**PROGETTAZIONE DEFINITIVA DEL SISTEMA DEGLI ASSI DI FORZA PER  
IL TRASPORTO PUBBLICO LOCALE (RETE FILOVIARIA E STRUTTURE  
CONNESSE)**

*Riscontro del RTP alla nota di Regione Liguria – Direzione Ambiente e protezione civile prot 30/11/2021.0431673.E*

<b>PROGETTAZIONE DEFINITIVA DEL SISTEMA DEGLI ASSI DI FORZA PER IL TRASPORTO PUBBLICO LOCALE (RETE FILOVIARIA E STRUTTURE CONNESSE)</b>
<b>RELAZIONE DI COMPATIBILITÀ IDRAULICA DEPOSITO GAVETTE</b>	FOGLIO 2 di 15

Fig. 3: Rappresentazione delle aree esondate del Bisagno con impermeabilizzazione totale dell'area di Gavette: condizione post-operam.

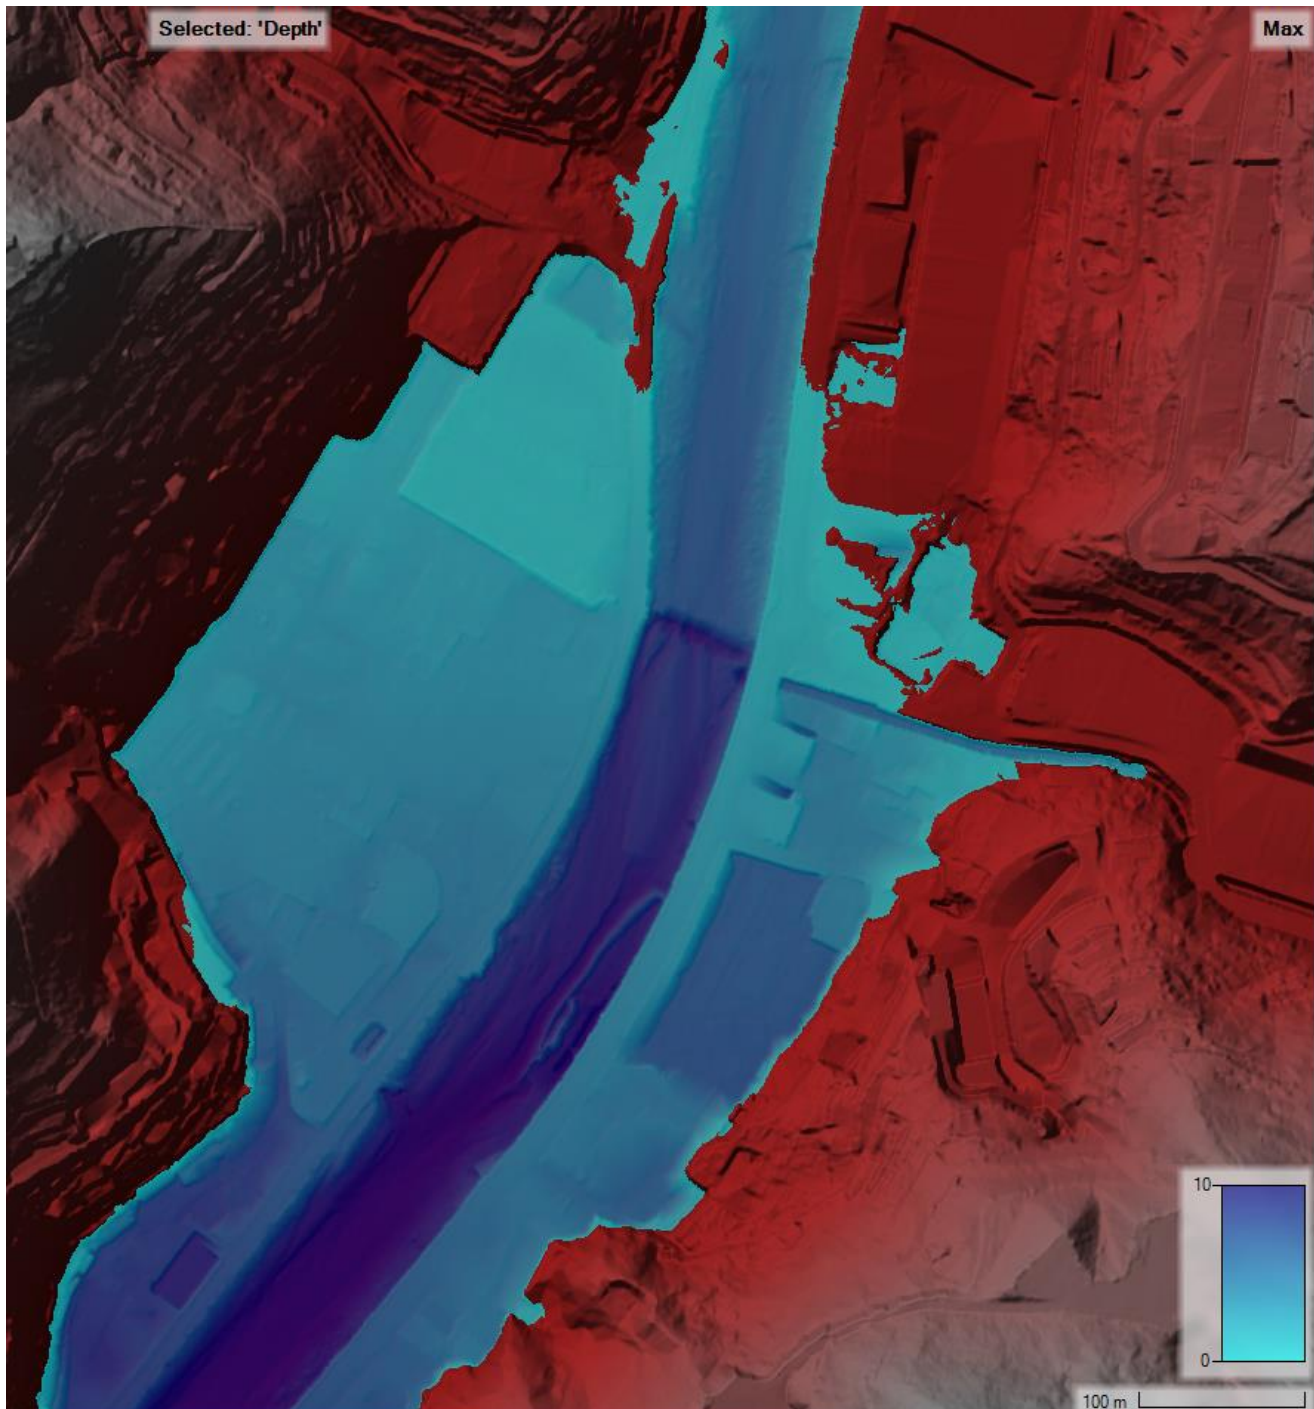
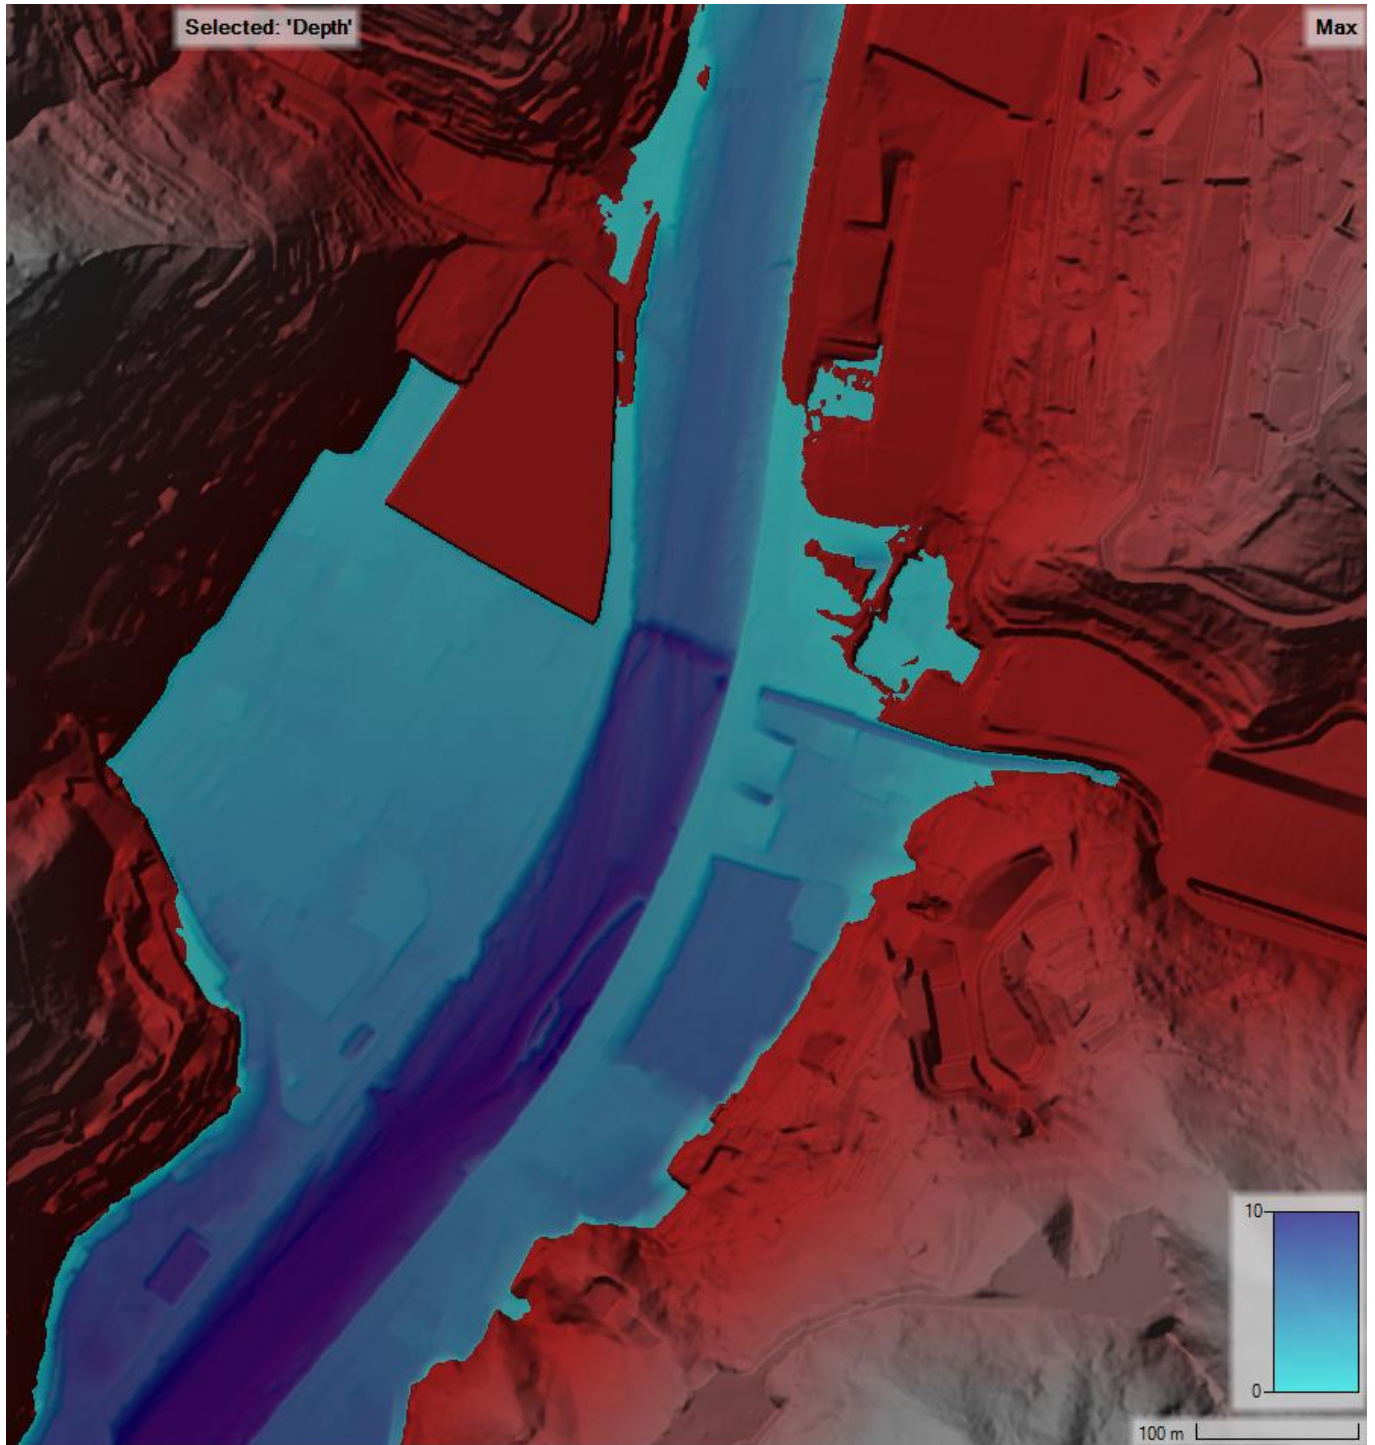
Al fine di verificare che impatto possa avere una eventuale “impermeabilizzazione” esterna, sul muro di confine di Gavette rispetto alla possibilità di espansione del Bisagno, e rispondere al quesito B, viene realizzata una specifica modellazione 2D tramite il software HEC-RAS per valutare l’impatto delle opere sulla potenziale esondazione con TR 200 anni.

Come già evidenziato il *post operam* adottato rappresenta una condizione di totale “impermeabilizzazione” dell’area di Gavette attraverso un muro esterno. Tale condizione rappresenta di fatto la condizione più gravosa in termini di impatto sull’esondatazione del Bisagno.

Dalle figure precedenti si può pertanto osservare che anche la totale impermeabilizzazione dell'area di Gavette e quindi la sua esclusione dalla possibile esondazione del Bisagno, non comporta alcuna variazione significativa del tirante idrico.
